DEPARTAMENTO DE ANTIOQUIA  
GOBERNACION

**“POR MEDIO DE LA CUAL SE MODIFICA Y SE CORRIGE LA RESOLUCIÓN No. 2022060191196 DEL 30 DE AGOSTO DE 2022 “POR MEDIO DE LA CUAL SE DA POR TERMINADA LA SOLICITUD DE FORMALIZACIÓN DE MINERÍA TRADICIONAL No. MAB-14361 Y SE TOMAN OTRAS DETERMINACIONES”**

15. Que teniendo en cuenta lo anterior, mediante Concepto Técnico No. 2022020029264 del 10 de junio de 2022, se evaluó la documentación presentada, en el cual se señaló:

*Según lo anterior los mapas anexos se observa la siguiente alinderación y delimitación de área de explotación:*

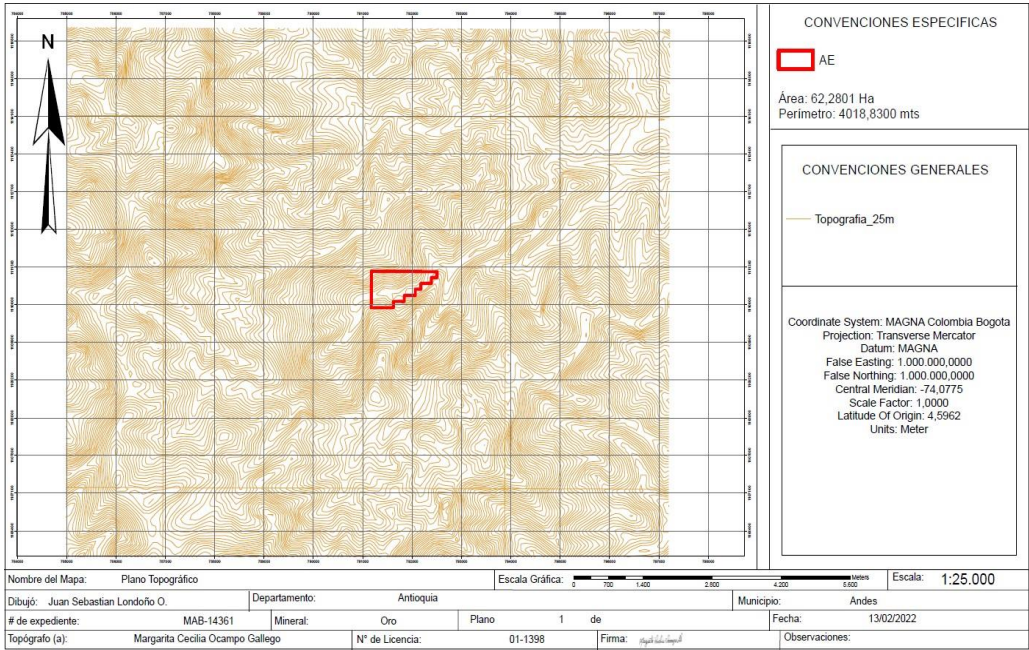
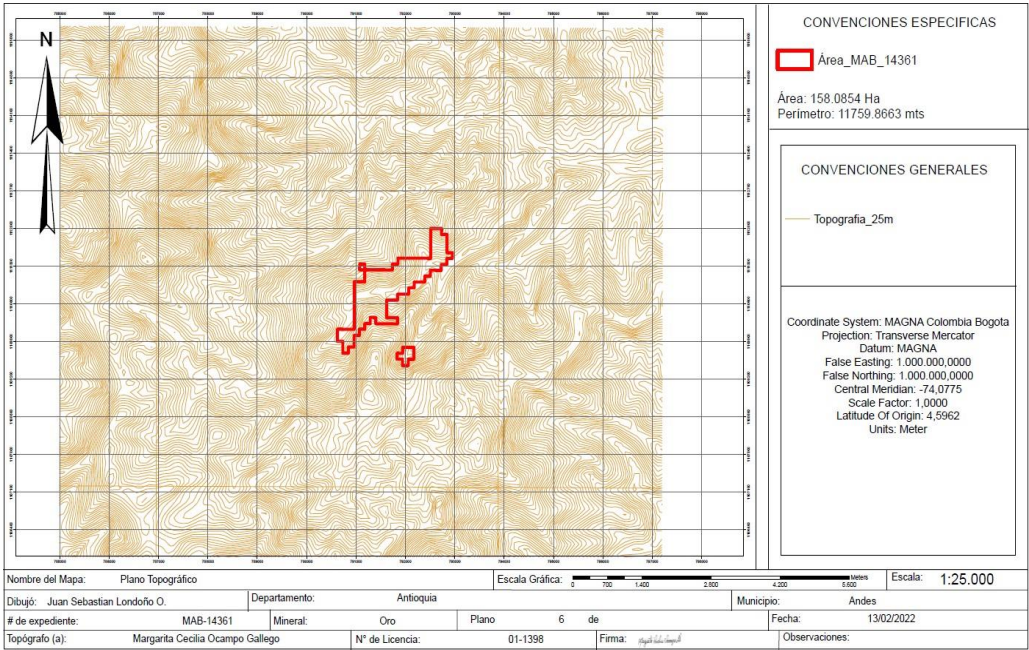
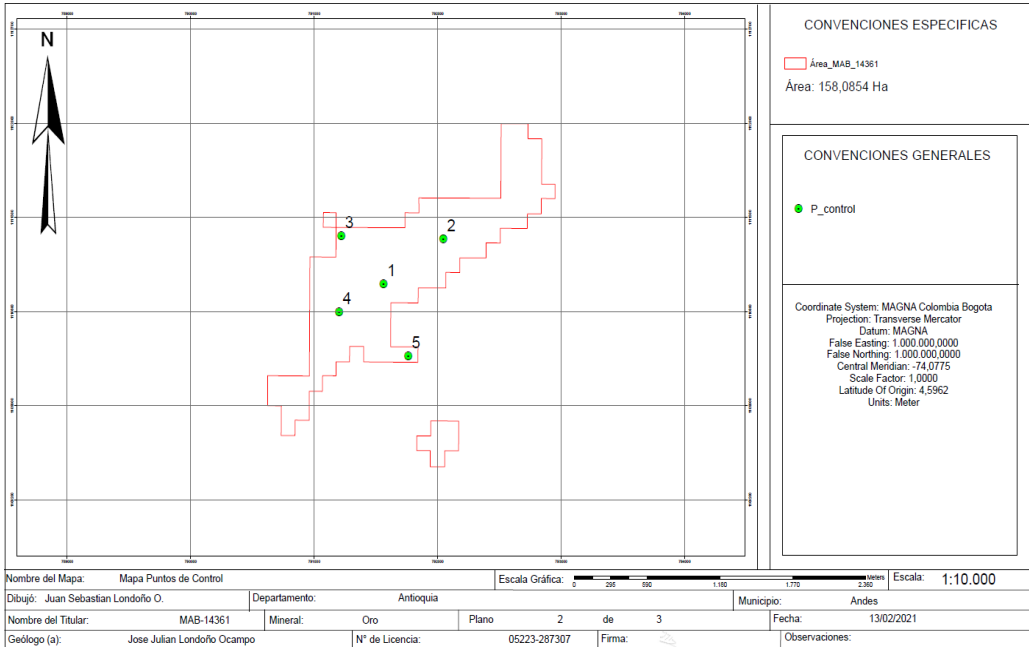
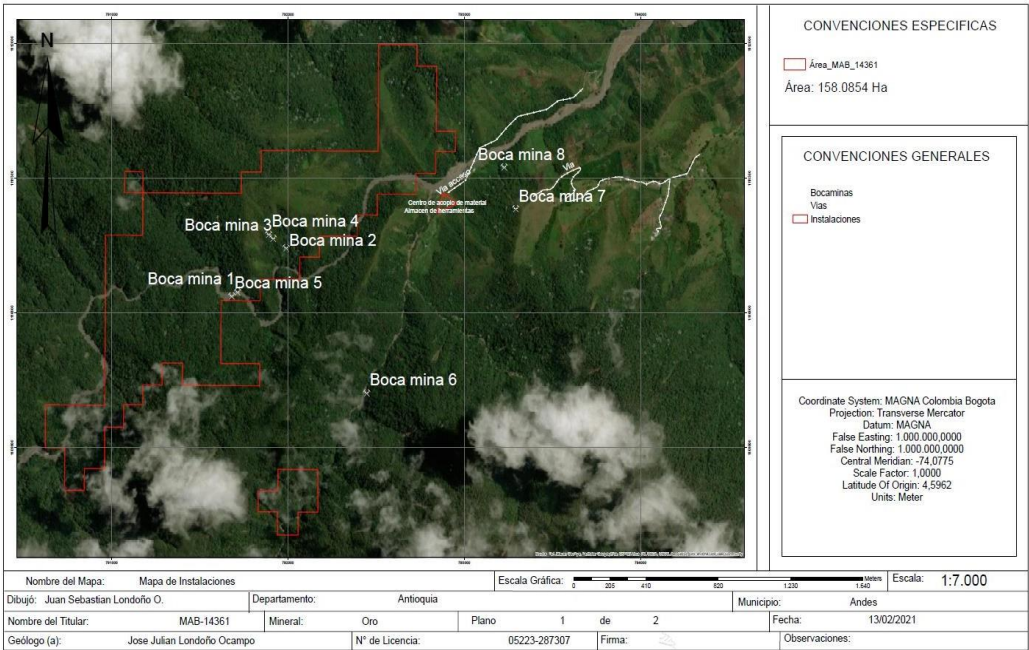
*Se observa en los planos anexados por los proponentes corresponden a **TOPOGRAFIA – PUNTOS DE CONTROL – GEOLOGÍA ESCALA - GEOLOGÍA ESTRUCTURAL – INFRAESTRUCTURA – GALERÍAS**, se presentan varias delimitaciones del área de explotación dentro del estudio realizado la cual no corresponde a la definida en la Evaluación Técnica No. 2021020012197 del 11 de marzo de 2021, en la cual se define las áreas que no continúan dentro del trámite, y se define el área final de la Solicitud de Legalización No. MAB-14361.*

*El sistema de coordenadas implementado, presenta un sistema que no se ajusta de manera precisa a la establecida en la plataforma ANNA Minería y esta a su vez no se presenta acorde a la Resolución No. 504 de 2018. Es de resaltar que el área a retener es aquella que sea viable técnicamente y económicamente para adelantar labores de explotación. los solicitantes no manifestaron en el documento anexo manifiestan si procederán o no realizar devolución de áreas.*

*De acuerdo a la Resolución No.504 del 18 de septiembre de 2018, se establece el sistema de cuadrícula para la Agencia Nacional de Minería – ANM y se dictan otras disposiciones en materia de información geográfica, en donde se establece el sistema de coordenadas adoptado por la ANM la cual mediante dicha resolución definió los orígenes cartográficos para la proyección MAGNA – SIRGAS. Así las cosas, las coordenadas descritas no están acorde a dicha resolución y tampoco se da claridad sobre el área definitiva con la que se continuara el proyecto ni tampoco el área que no continuara.*

Según lo anterior en el documento complemento y anexos para el Plan de Trabajos y Obras en la delimitación del área de explotación se da claridad sobre el área definitiva con la que se continuara el proyecto ni tampoco el área que no continuara.

De acuerdo a lo anterior este ítem **NO CUMPLE** por lo que se recomienda **REQUIERE** a los solicitantes para que exprese claramente el área definitiva de acuerdo a los estudios realizados, además se le recuerda al solicitante que no debe retener áreas que no sean económicamente explotables, por lo tanto estas serían devueltas y presentar la delimitación definitiva del área teniendo en cuenta la ubicación de las reservas sus valores de producción esperada; de forma que se tenga el área necesaria y una explotación racional.

Zona de alinderación Anna Minería: Área 149,6330 hectáreas.

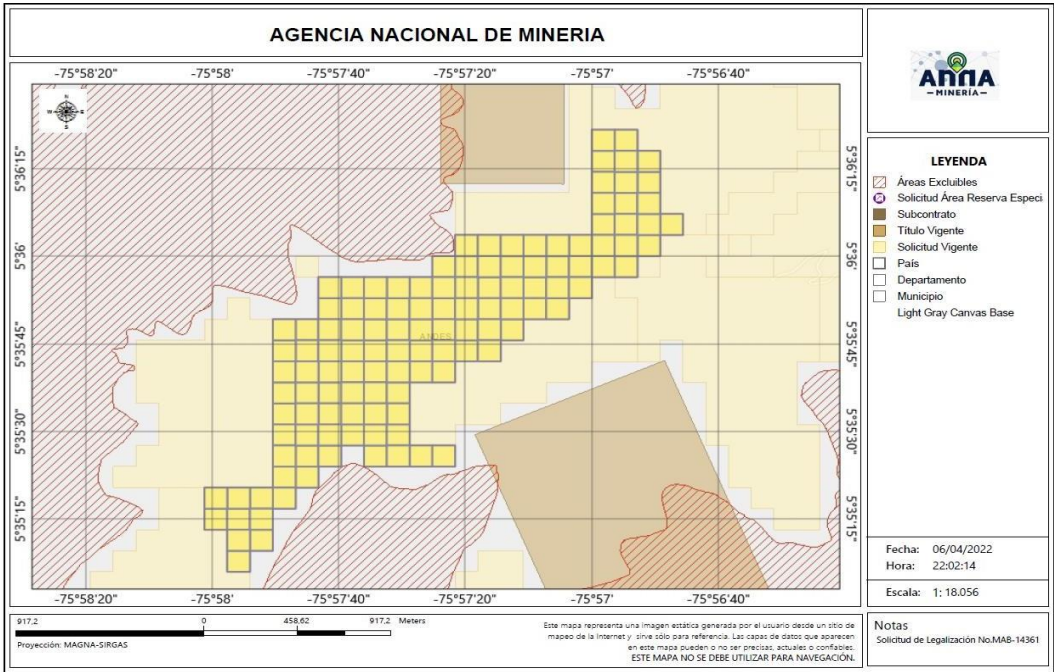
Evaluación Técnica No. 2021020012197 del 11 de marzo de 2021 el área de la solicitud que continua en trámite es 1 polígono de **149,6330 hectáreas**, la cual no coincide con lo expresado en los anexos, de igual forma se deberá realizar la alinderación definitiva del área, se deberá tener en cuenta la Resolución No. 504 del 18 de septiembre de 2018 establece el sistema de cuadrícula para la Agencia Nacional de Minería – ANM y se dictan otras disposiciones en materia de información geográfica, en donde se establece el sistema de coordenadas adoptado por la ANM la cual mediante dicha resolución definió los orígenes cartográficos para la proyección **MAGNA – SIRGAS**. Por lo anterior se determina que este ítem es **TÉCNICAMENTE NO ACEPTABLE**.

Fuente: Solicitud de Legalización No. MAB-14361. Anexo. Informe de estimaciones recursos medidos respuesta.

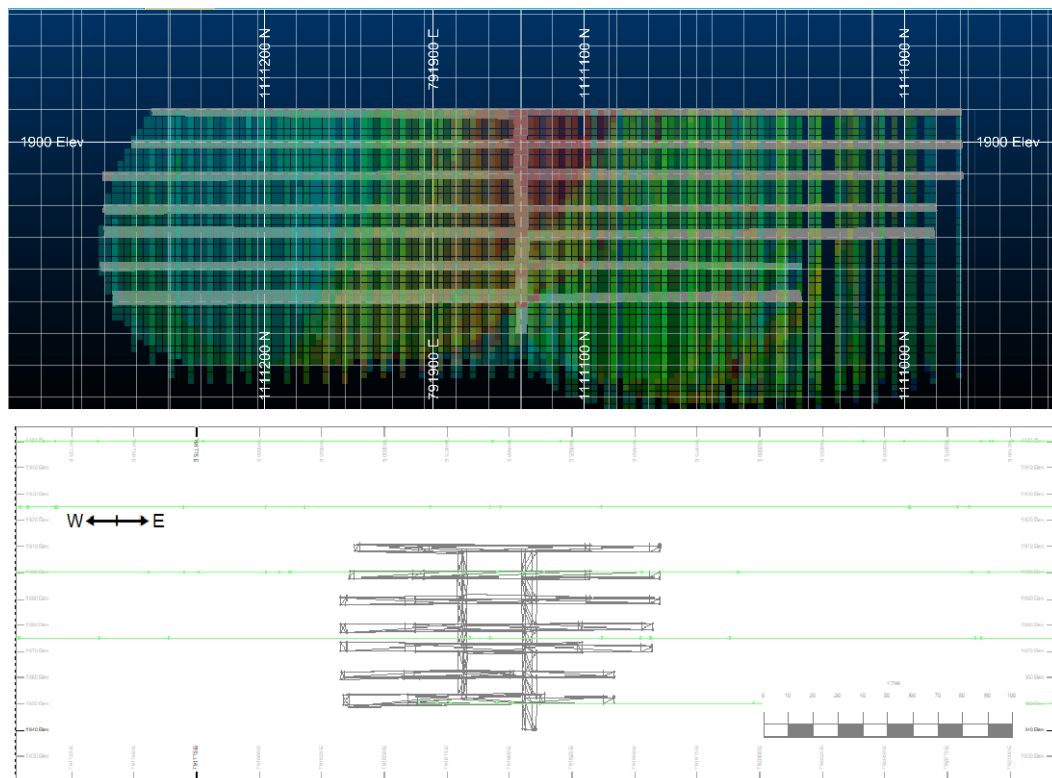
En el documento técnico Informe de estimaciones recursos medidos respuesta presentado, se hace referencia al diseño del sistema de explotación a utilizar por medio de gráficas, se define como método de explotación el de cámaras y pilares, se manifiesta que en diseño se muestra la secuencia anual y avance de las labores mineras. Sin embargo, en el documento no se observa la secuencia de las labores mineras corto, mediano y largo plazo además del cronograma de actividades de acuerdo a las labores de desarrollo, preparación y explotación, periodos de tiempo, no se evidencia un plano con la secuencia del proyecto minero. Se debe

tener presente, al no tener claro cuál será el área definitiva del proyecto y cual será devuelta no se puede establecer la viabilidad del plan minero de explotación, así mismo es requerido que defina las extensiones de área que se explotaran acorde al corto, mediano y largo plazo.

Teniendo en cuenta que el área de la solicitud no es acorde con la presentada en los planos anexos, la estimación de recursos y cálculo de reservas del mineral no son aprobadas, entonces la información analizada en el planeamiento minero debe ser actualizada. Por lo anterior se determina que este ítem es **TÉCNICAMENTE NO ACEPTABLE**.

Por lo anterior se establece que **NO CUMPLE** con lo establecido por lo que se recomienda **REQUERIR** a los solicitantes para que complementen y/o actualicen la información. Es de indicar que los planos asociados al proceso de planeación minera deberán ser ajustados, acorde al área definitiva del proyecto de acuerdo con la Resolución 40600 del 2015 los anexos.
